国立研究開発法人日本原子力研究開発機構
核燃料サイクル工学研究所
再処理施設保安規定の変更認可申請について

核燃料サイクル工学研究所 再処理施設保安規定

新 旧 対 照 表 (案)

核燃料サイクル工学研究所 再処理施設保安規定 新旧対照表

第 I - 3 図 品質マネジメントシステムプロセス関連図 (第 51 条の 4 4.1 項関係)

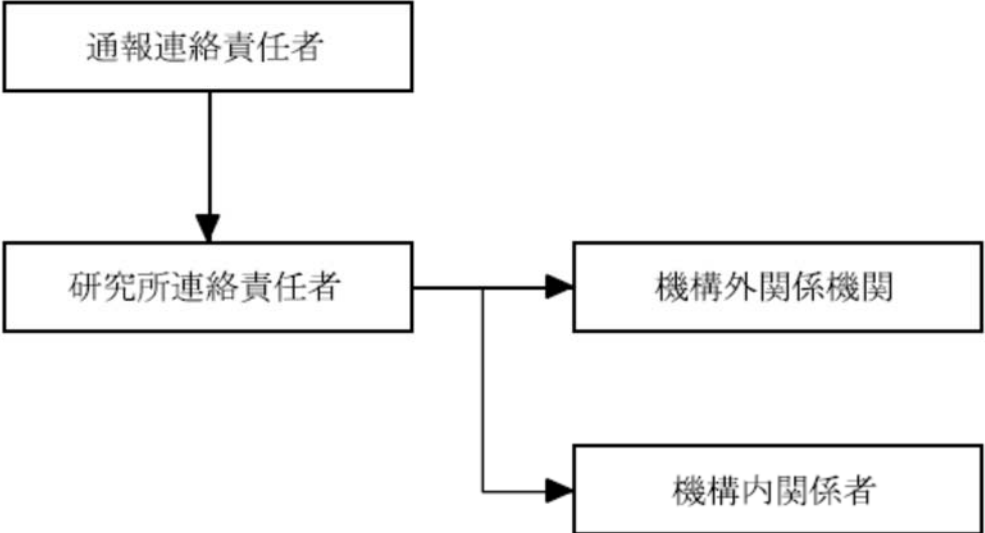
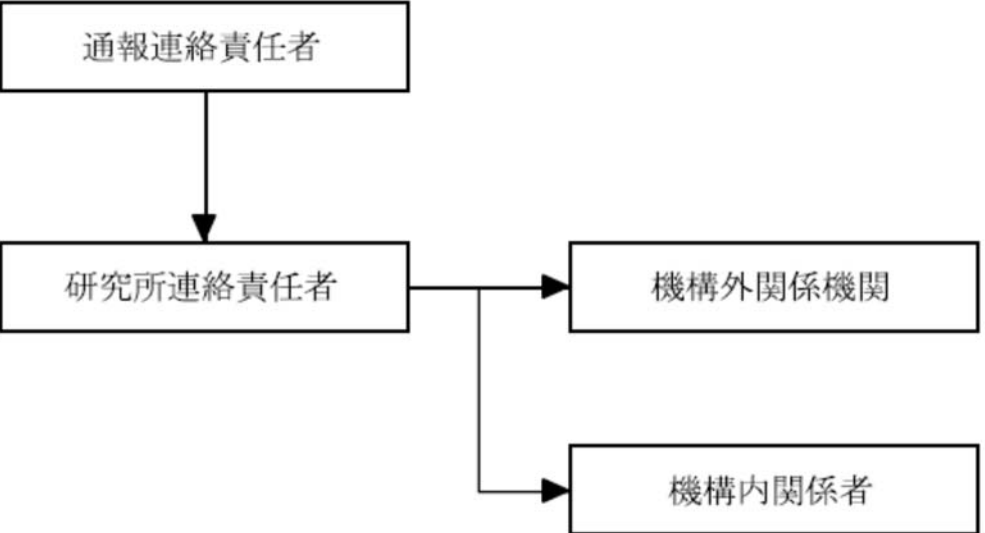
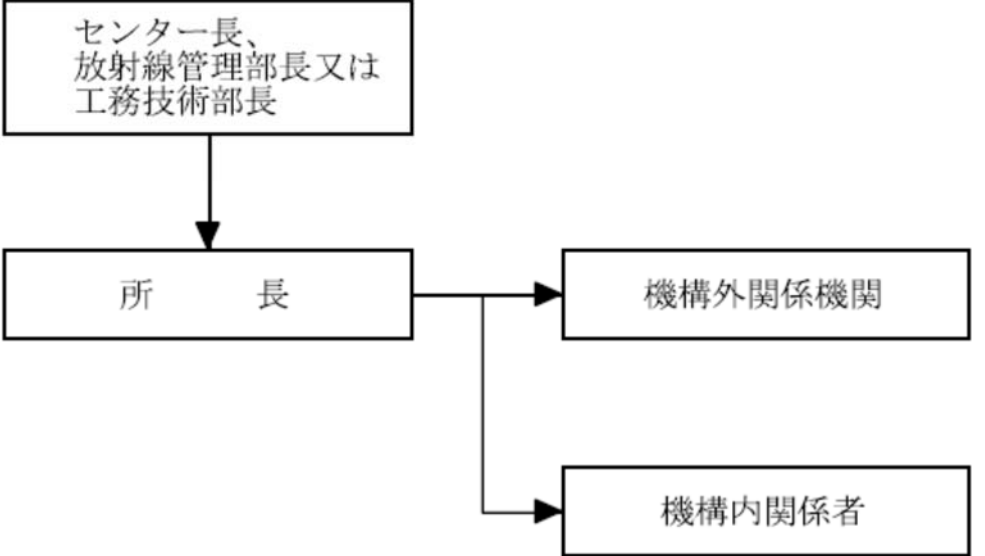
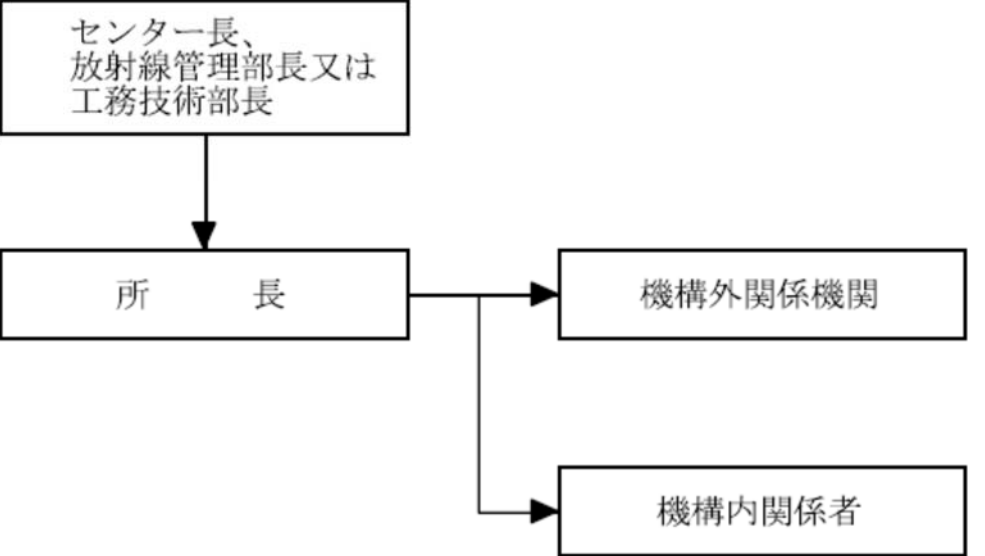
変更前 (平成 31 年 2 月 18 日認可版)	変更後	変更理由
	<p>4. 品質マネジメントシステム(4.1 一般要求事項)</p> <p>5. 経営者等の責任</p> <p>Plan</p> <p>5.1 経営者の関与 5.3 品質方針</p> <p>5.2 原子力の安全の重視 5.5 責任、権限及びコミュニケーション</p> <p>5.4 計画</p> <p>5.4.1 品質目標 5.4.2 品質マネジメントシステムの計画</p> <p>5.6 マネジメントレビュー</p> <p>Do 7. 業務の計画及び実施</p> <p>7.2 業務・再処理施設に対する要求事項に関するプロセス</p> <p>7.1 業務の計画 廃止措置段階における運転及び保守管理、非常事態の措置、放射線管理、環境監視等</p> <p>7.3 設計・開発 7.4 調達</p> <p>7.6 監視機器及び測定機器の管理</p> <p>7.5 業務の実施</p> <p>4.2 文書化に関する要求事項</p> <p>6. 資源の運用管理</p> <p>6.1 資源の確保</p> <p>6.2 人的資源</p> <p>6.3 インフラストラクチャ</p> <p>6.4 作業環境</p> <p>Check, Act 8. 評価及び改善(8.1 一般)</p> <p>8.2 監視及び測定</p> <p>8.2.1 組織の外部の者の意見</p> <p>8.2.2 内部監査(原子力安全監査)</p> <p>8.2.3 プロセスの監視及び測定</p> <p>8.2.4 検査及び試験</p> <p>8.3 不適合管理</p> <p>8.5.1 継続的改善</p> <p>8.5.2 是正処置等</p> <p>8.4 データの分析及び評価</p> <p>8.5.3 未然防止処置</p> <p>「根本原因分析に関する要求事項」</p> <p>基本プロセス 中プロセス 小プロセス</p> <p>→ 明確な関連 --- 理解上重要な関連</p>	<p>○再処理規則第 17 条 (保安規定) 第 2 項 第 2 号の改正に伴う追加 (審査基準 第 4 第 2 項)</p>
